WRZP.271.29.2019

Informacja na stronę internetową, na której dostępna jest Specyfikacja Istotnych
Warunków Zamówienia

**„Budowa Otwartej Strefy Aktywności przy ul. Mlecznej w Orzeszu –
Gardawicach – część I”**

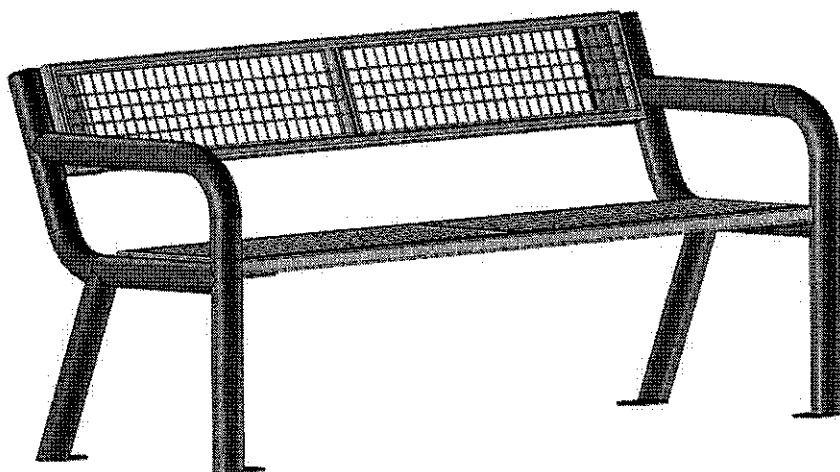
7. Czy Zamawiający dopuszcza podpory ławki parkowej wykonanej z rury stalowej fi 60x2 mm, a siedzisko wykonane z profili stalowych z siatką?? (wizualizacja)

1. Zamawiający nie dysponuje wydzielonym przedmiotem robót w zakresie przedmiotu zamówienia dotyczącego niniejszego postępowania, który jest I częścią całego zadania obejmującego Budowę Otwartej Strefy Aktywności przy ul. Mlecznej w Orzeszu – Gardawicach.
2. Zamawiający nie dopuszcza siedzisk i oparcie z tworzywa sztucznego.
3. Należy wykonać tablicę regulaminową (zapis w SIWZ rozdział II pkt 1.2).
4. Zamawiający nie będzie dokonywał zmiany terminu realizacji zamówienia.
5. Zamawiający nie przewiduje wykonania nawierzchni bezpiecznej pod urządzenia.
6. Wykonanie ogrodzenia nie obejmuje tego zakresu .
7. Zamawiający dopuszcza podpory ławki parkowej wykonanie z rur stalowych w przedziale od 48,3 do 60 mm x od 2 do 2,9 mm , dopuszcza również wykonanie siedziska wraz z oparciem z profili stalowych z siatką.
